# Markt Glonn

## Öffentliche Sitzung des Marktgemeinderates Glonn

### 3. Aufstellung eines vorhabenbezogenen Bebauungsplan "GE Erweiterung Kastenseestraße, SO Einzelhandel"; Behandlung der Stellungnahmen zur frühzeitigen Bürger- und Fachstellenbeteiligung

**5. 9. Änderung des Flächennutzungsplanes zur Ausweisung von Kiesabbauflächen;  
Behandlung der Stellungnahmen zur öffentlichen Auslegung und Fachstellenbeteiligung und  
Billigungs- oder Feststellungsbeschluss**

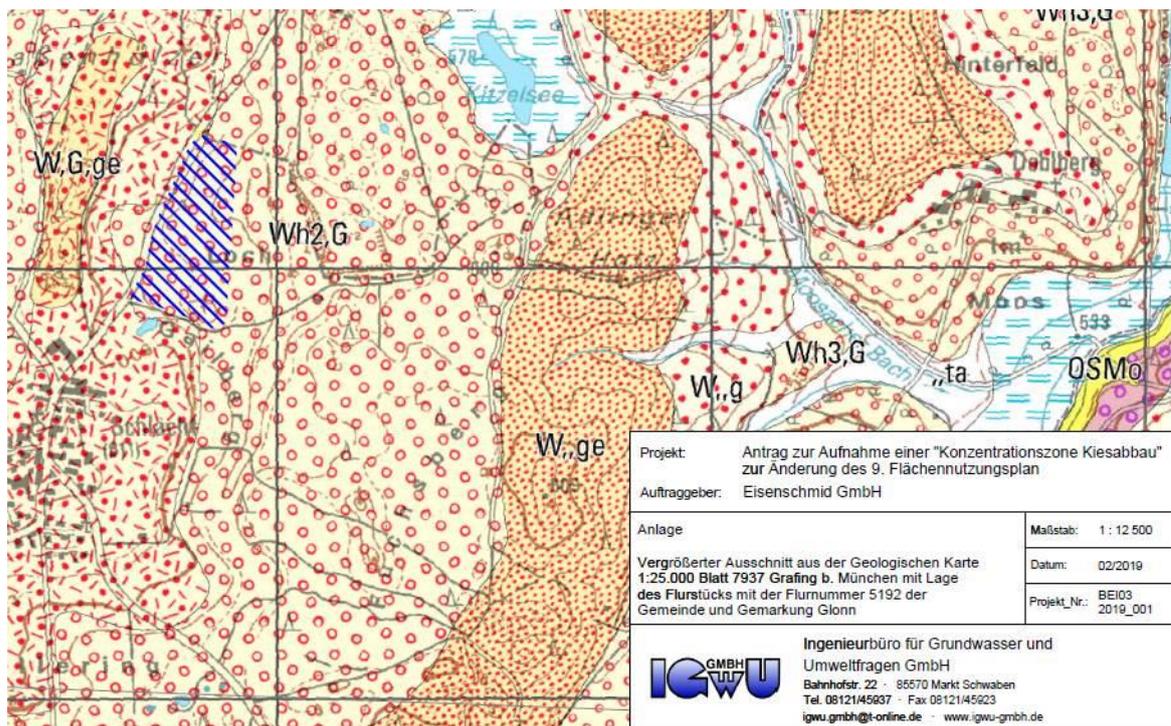
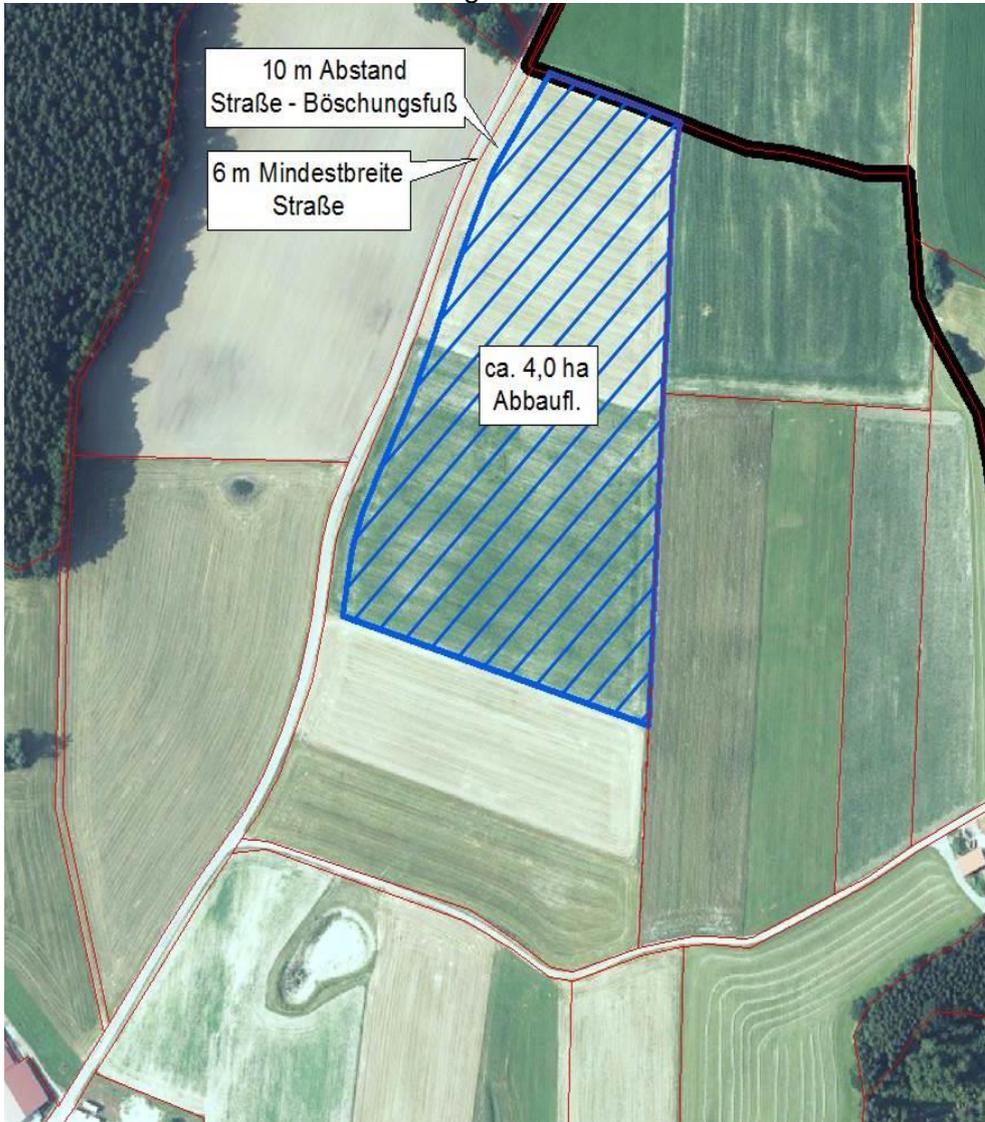
Die Firma Eisenschmid möchte auch in Zukunft die Belieferung des Marktes Glonn und der umliegenden Gemeinden weiterhin ortsnah mit dem Rohstoff Sand und Kies sicherstellen, daher stellen wir den Antrag, die landwirtschaftliche Nutzfläche (Flur-Nr. 5192) nördlich von Schlacht (Richtung Niederseeon) als Kieskonzentrationszone in den Flächennutzungsplan aufzunehmen.

Der Standort nördlich von Schlacht ist gemäß Standortuntersuchung im Rahmen der 9. Änderung des Flächennutzungsplans grundsätzlich geeignet für den Kiesabbau. Er befindet sich im Bereich der Niederterrassenschotter, wo mit ergiebigen Kiesvorkommen zu rechnen ist. Bohrungen zur Ermittlung des Umfanges an Kiesvorkommen wurden in diesem Bereich noch nicht durchgeführt. Folgende Daten lassen jedoch auf eine rohstoffgeologische Eignung dieser zweiten Abbaufäche schließen:

Mit der Freigabe eines zweiten Standortes für den Abbau wird der örtliche Bedarf an Kies deutlich überschritten. Legt man, wie im Vorentwurf bezüglich des Standortes westlich von Kreuz angenommen, eine Kiesmächtigkeit von 7,0 m zugrunde, errechnet sich abzüglich von Abstandsflächen und Böschungsneigungen ein Abbauvolumen von etwa 250.000 m<sup>3</sup> bzw. 370.000 t. Hierdurch lässt sich der Bedarf an Kies für weitere 9 Jahre decken. Im Vergleich dazu können auf der Abbaufäche westlich von Kreuz auf einer Fläche von 9,3 ha etwa 760.000 m<sup>3</sup> bzw. 1.140.000 t Kies gewonnen werden.

Die nördliche Teilfläche der geplanten Abbaufäche gemäß Antrag der Firma Eisenschmid vom 27.06.2019 mit einer Größe von ca. 4 ha wird gemäß folgender Abbildung als Konzentrationszone für den Kiesabbau dargestellt.

Die Stellungnahme wird zur Kenntnis genommen. Eine Änderung der Planung erfolgt nicht. Nach Ablauf von etwa 5 Jahren soll in Abhängigkeit von der Versorgungslage und dem Voranschreiten des Kiesabbaus westlich von Kreuz geprüft werden, ob auch der Standort nördlich von Schlacht als Konzentrationszone für den Kiesabbau festgelegt wird.

#### Situation 4

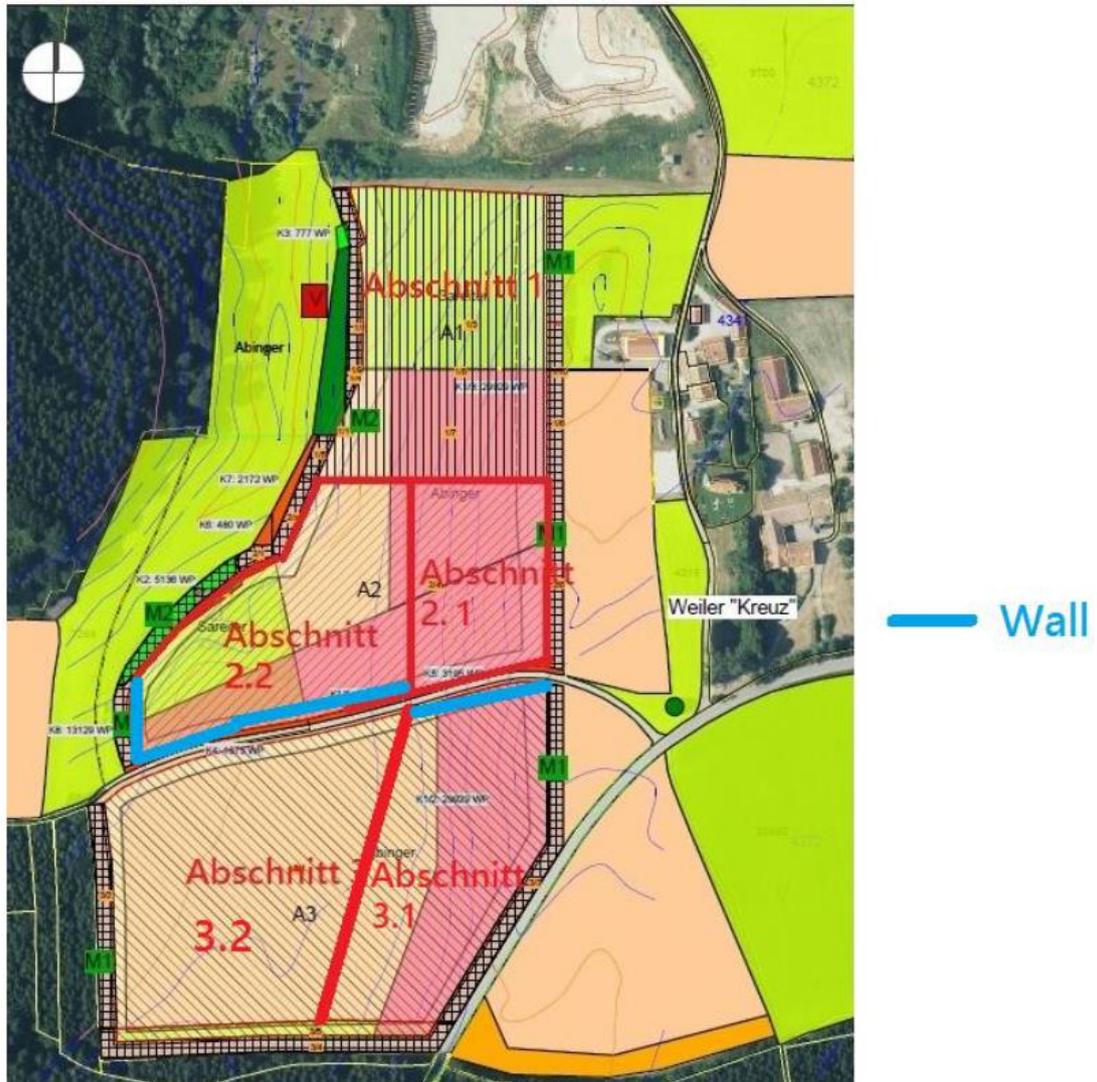
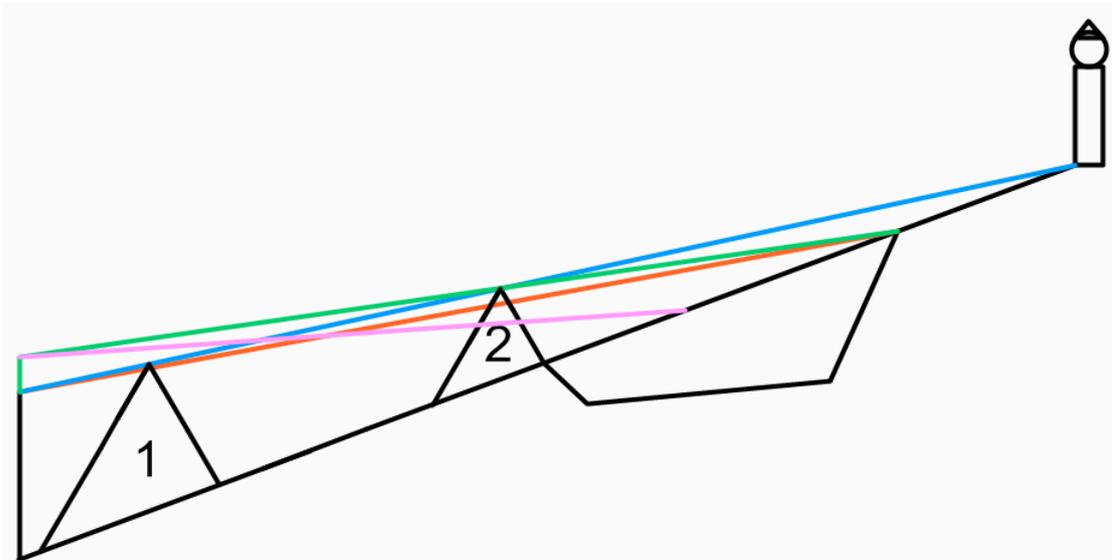
Situation 1  
Abschnitt 2.1 wird ausgekieset  
Abschnitt 1 wird verfüllt

Situation 2  
Abschnitt 2.2 wird ausgekiest  
Abschnitt 2.1 wird verfüllt und rekultiviert

Situation 3  
Abschnitt 3.1 wird ausgeküst  
Abschnitt 2.2. wird verfüllt und rekultiviert

Abschnitt 3.2 wird ausgekiest

Abschnitt 3.1 wird verfüllt und rekultiviert

Die Stellungnahme wird zur Kenntnis genommen. In Begründung und Umweltbericht wird als weitere Minimierungsmaßnahme ergänzt, dass gegenüberliegende Wälle entlang der Ortsverbindungsstraße zwischen Lindach und Kreuz zu vermeiden sind.

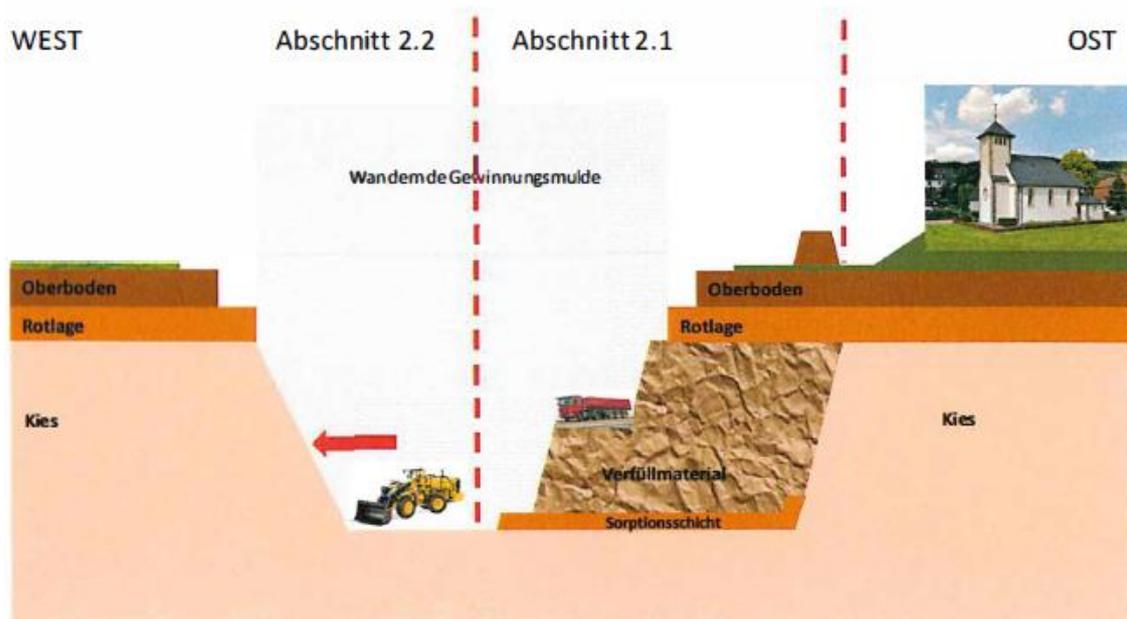
Im Umweltbericht auf Seite 23 sowie auf Seite 25 steht dies im 1. Absatz ebenfalls fast wörtlich. Weiterhin heißt es im 4. Absatz auf Seite 25 des Umweltberichtes, dass

„... ansonsten auf Rotlage aus dem 3. Abschnitt“ zurückgegriffen werden soll.

Das wäre zwar möglich, würde jedoch bedeuten, dass bereits mit Abschnitt 3 vor dem Abschnitt 2.2 begonnen wird. Dadurch wäre unserer Meinung nach das Landschaftsbild für einen längeren Zeitraum unnötig beeinträchtigt und wertvoller Rohstoff würde durch einen zwangsweise bleibenden Kegel zwischen den Abschnitten 2.1 und 2.2 verloren gehen.

Auch auf Seite 56 der Begründung im ersten Spiegelstrich wird von der vorherigen Rekultivierung des Abschnittes 2.1 gesprochen. Des Weiteren wird im 4. Spiegelstrich wieder von Rotlage aus dem 3. Bauabschnitt gesprochen.

Die Stellungnahme wird in diesem Punkt zur Kenntnis genommen. Änderungen für die Planung ergeben sich nicht.

Abb. 1: Vorschlag für Kieskonzentrationszone der Firma Eisenschmied.

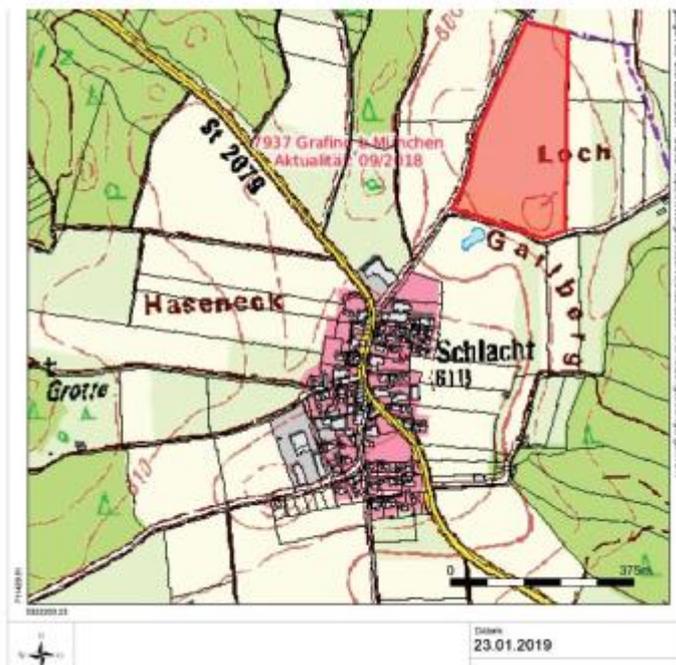
Im Umweltbericht zur Flächennutzungsplanung wird bereits das Verfüllmaterial festgelegt. Da geologisch bedingt ein großer Abstand zum Grundwasser vorliegt, sollte das an den Standort maximal mögliche Verfüllmaterial zugelassen werden. Hierzu legt das Eckpunktepapier im Rahmen der Standortbeurteilung die Verfüllkategorie fest. Dies sollte jedoch erst konkret im Genehmigungsverfahren erfolgen.

Um die Zukunft der ortsansässigen Firma Eisenschmied in Moosach weiterhin sicherzustellen, ist eine Ausweisung der Konzentrationszone nördlich von Schacht (ca. 7 ha) und südlich der bestehenden Grube unbedingt notwendig. Dadurch kann eine weitere Belieferung des Marktes Glonn ortsnahe sichergestellt werden. Die Kiesgewinnung wird nicht erst in ein paar Jahren starten, eine separate Stellungnahme erhalten Sie dazu von dem Unternehmen direkt.
